# Progetto esecutivo per lavori di manutenzione straordinaria per la messa in sicurezza del ponte per l'attraversamento del fiume Arno Comune di Capolona

RELAZIONE TECNICA - VARIANTE

# R.01.V01

PROVINCIA DI AREZZO

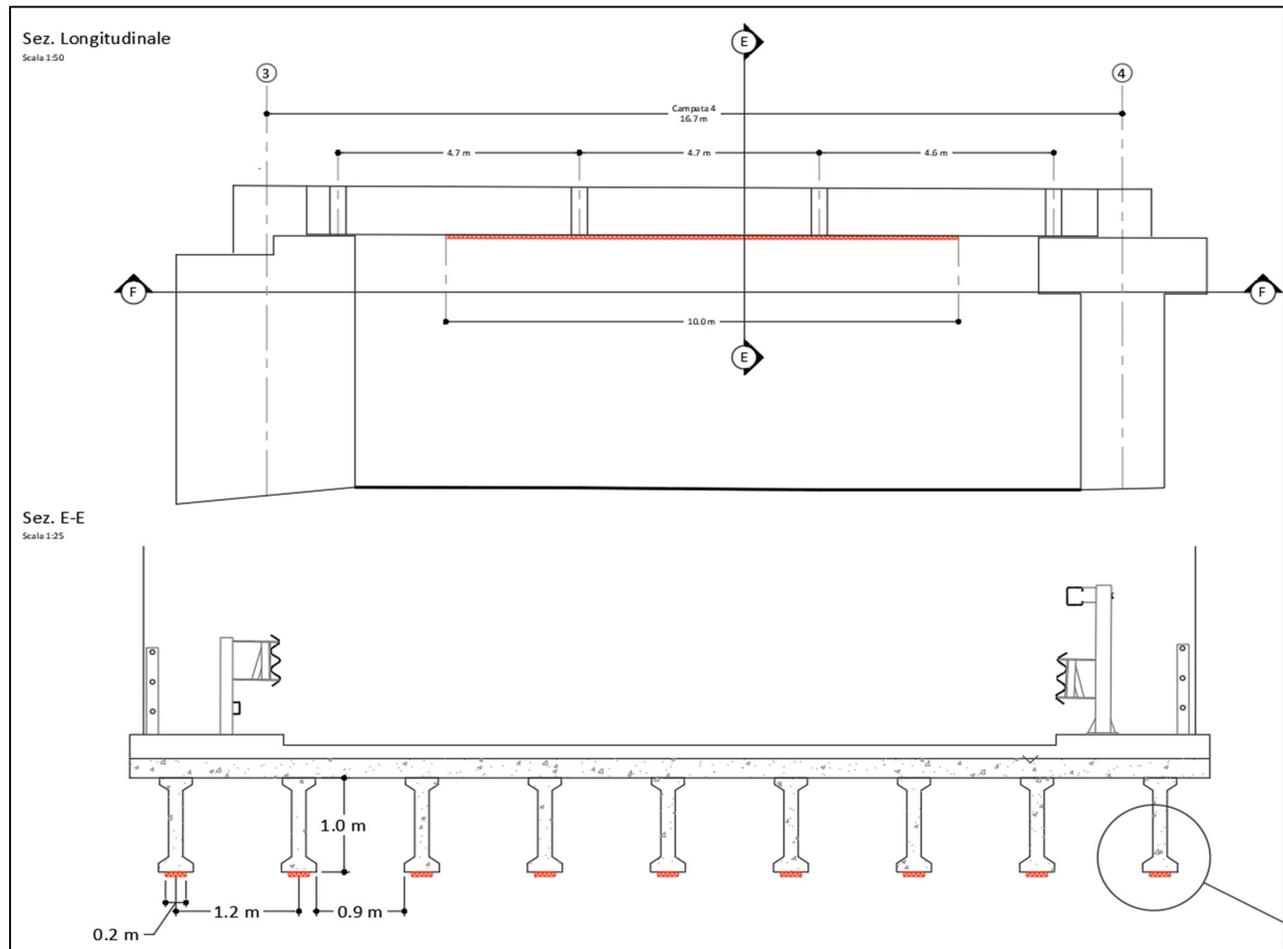
Il progetto appaltato (CUP: I57H21000040002 - CIG: A00DOCCECB) prevede l'utilizzo di lamine di FRP in carbonio all'intradosso delle travi per incrementarne la resistenza a flessione. In linea con la tipologia del progetto approvato, si è deciso di ampliare tale intervento per colmare i deficit di momento flettente resistente sia per la campata 7 che per la campata 4.

Di seguito si riporta il dimensionamento dell'intervento differenziato per le due campate.

Di seguito un estratto della tavola "TAV.10\_V01 – Dettagli costruttivi Rinforzo a flessione travi campata 7".

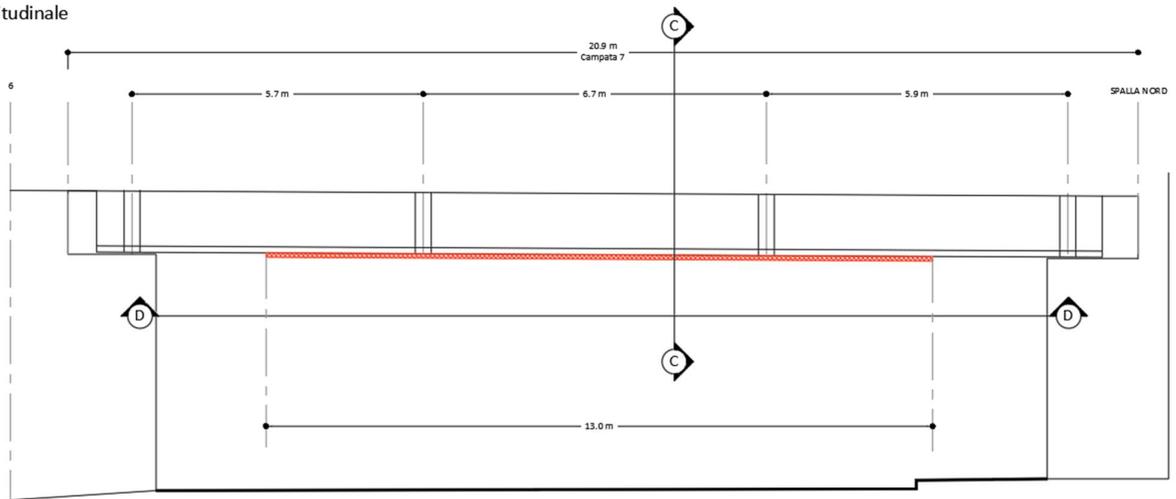
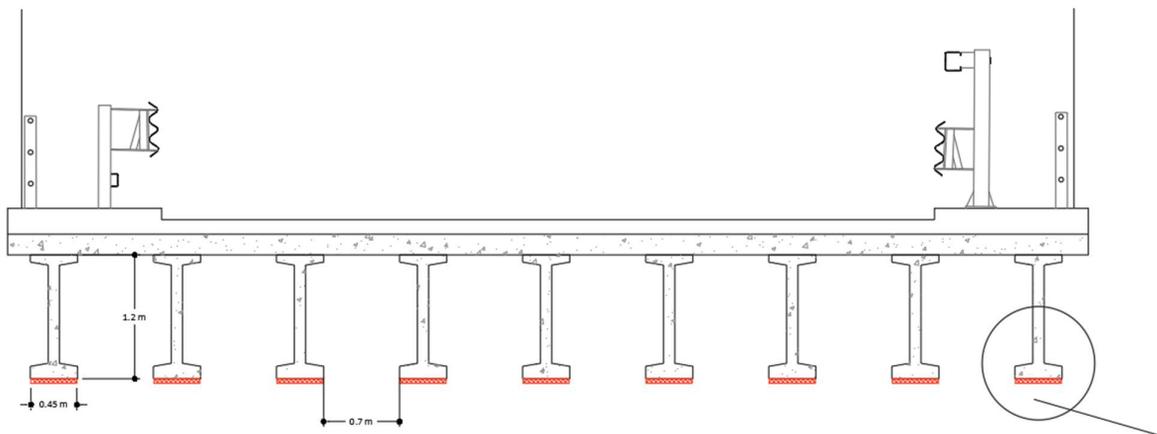
Per la **campata 7** è stato previsto un intervento di rinforzo per incrementare la resistenza a flessione della trave mediante l'utilizzo di lamine di fibra di carbonio. In particolare, sono state previste quattro strisce da 10 cm e una da 5 cm di larghezza per una lunghezza pari a 13 m a cavallo della mezzeria della trave. Sono state considerate lamine con le seguenti
